ИНФОРМАЦИОННЫЙ БЮЛЛЕТЕНЬ

Тема: Вентиляторы двигателей ЯМЗ с вязкостной муфтой

Тема/проблема: Тема: Вентиляторы двигателей ЯМЗ с вязкостной муфтой.

Рисунок 1. Вентилятор "Borg Warner" 020004136.

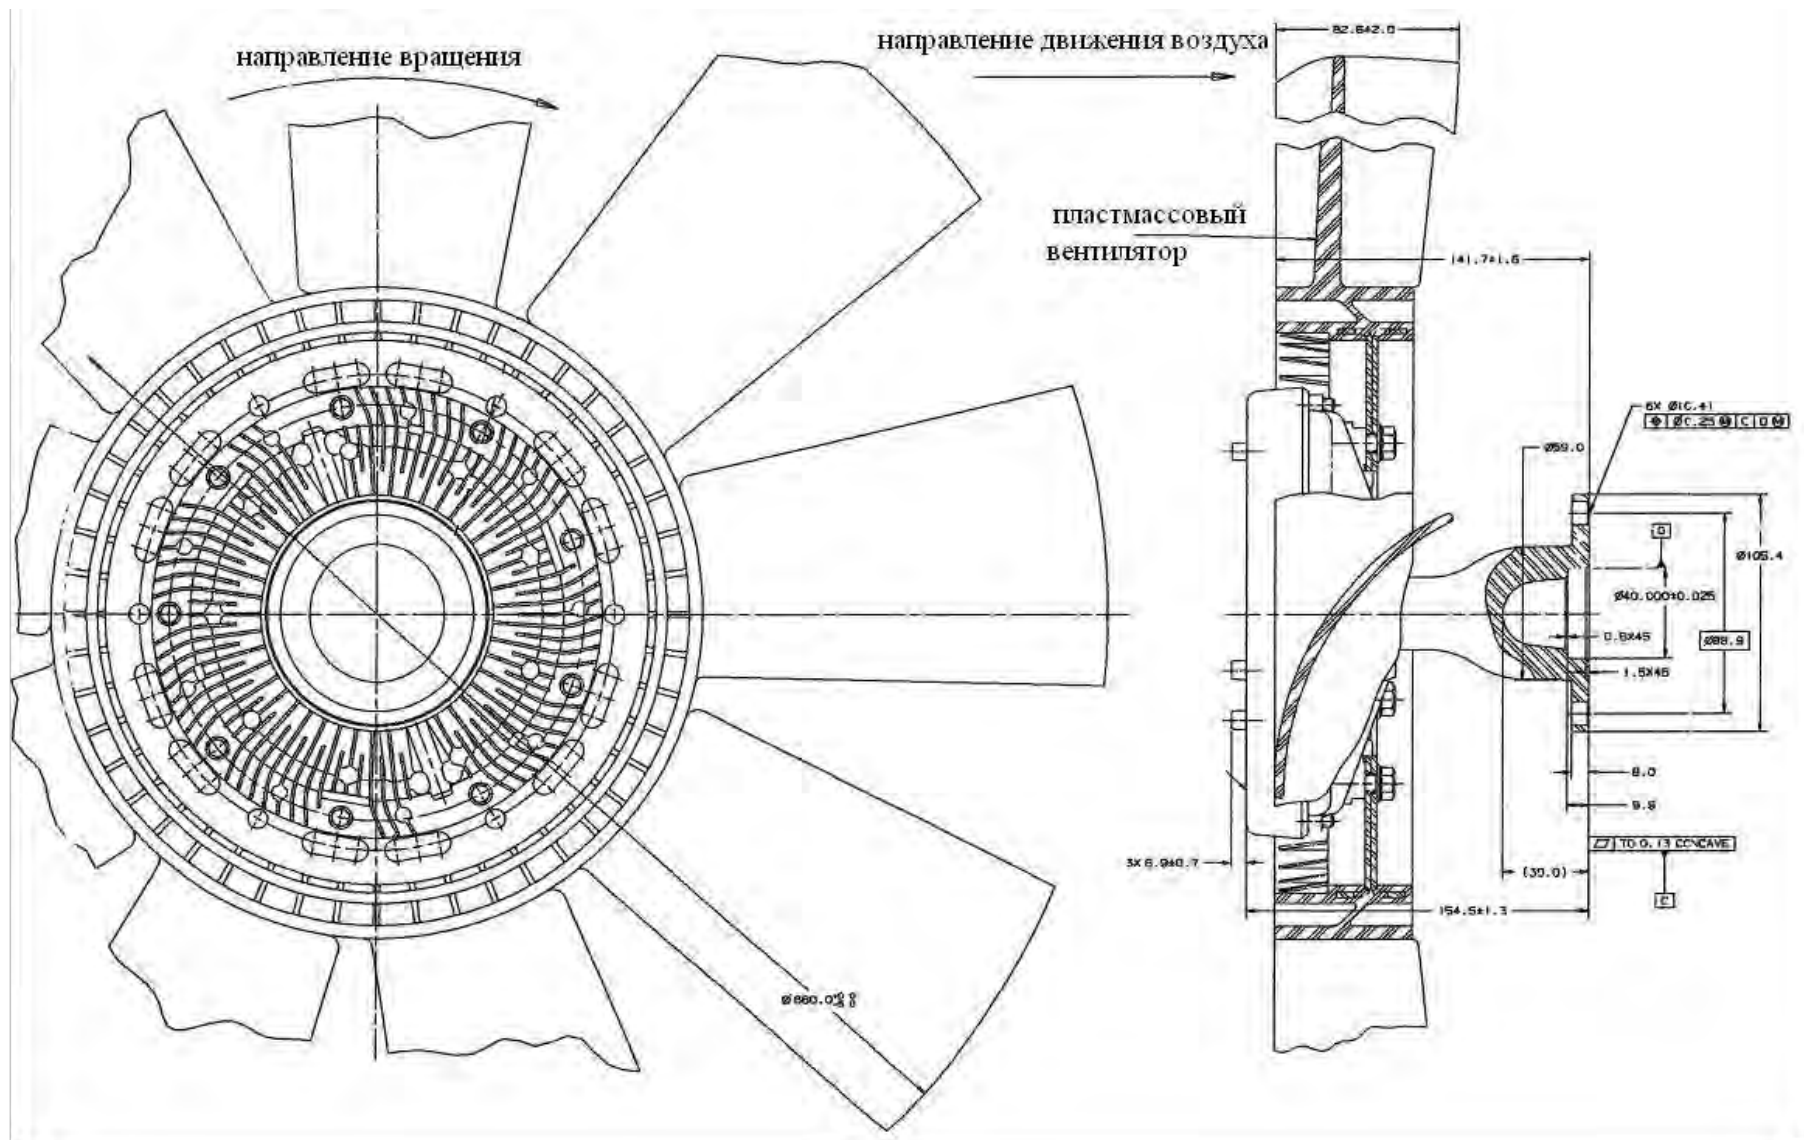
На двигатели ЯМЗ-236БК-3 устанавливаются вентиляторы “Borg Warner” 020004136 код 8839 с сентября 2008г. Диаметр крыльчатки вентилятора 660 мм (как на двигателях V8). Вязкостная муфта этого вентилятора постоянно включена. При запуске двигателя возможна пробуксовка, поэтому включение плавное, крыльчатка постоянно вращается. Проставка на привод для установки вентилятора не требуется. Для этого двигателя применяется привод вентилятора: 238БК-1308011-Д (пр-во ЯМЗ).

Рисунок 2. Вентилятор “Borg Warner” 020004190.

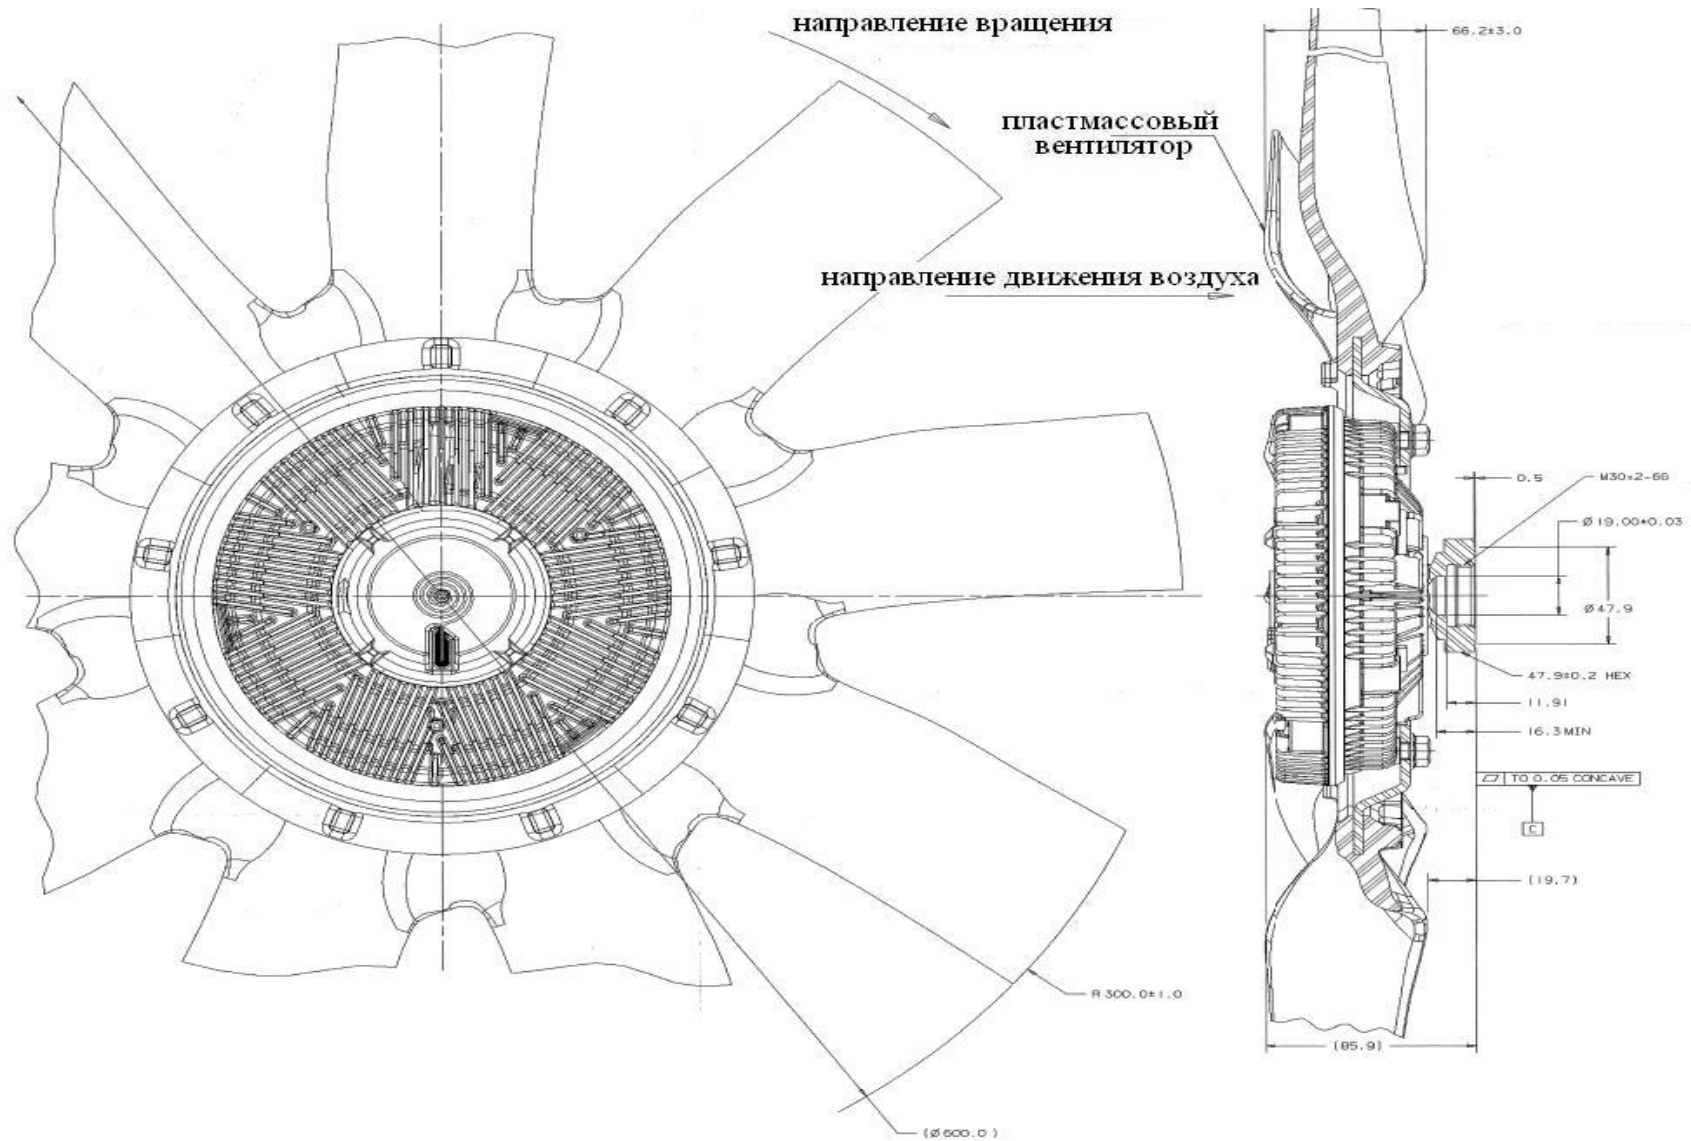
На двигатели Евро-3: ЯМЗ-6562.10, ЯМЗ-6563.10 устанавливаются вентиляторы “Borg Warner” 020004190 код 8.8885 с сентября 2008г.

На двигатели Евро-2 ЯМЗ-7601.10-14, ЯМЗ-7601.10-04 устанавливаются вентиляторы “Borg Warner” 020004190 код 8.8885 с августа 2008г.

На двигатели ЯМЗ-236HE2-24 устанавливаются вентиляторы “Borg Warner” 020004190 код 8.8885 с сентября 2008г.
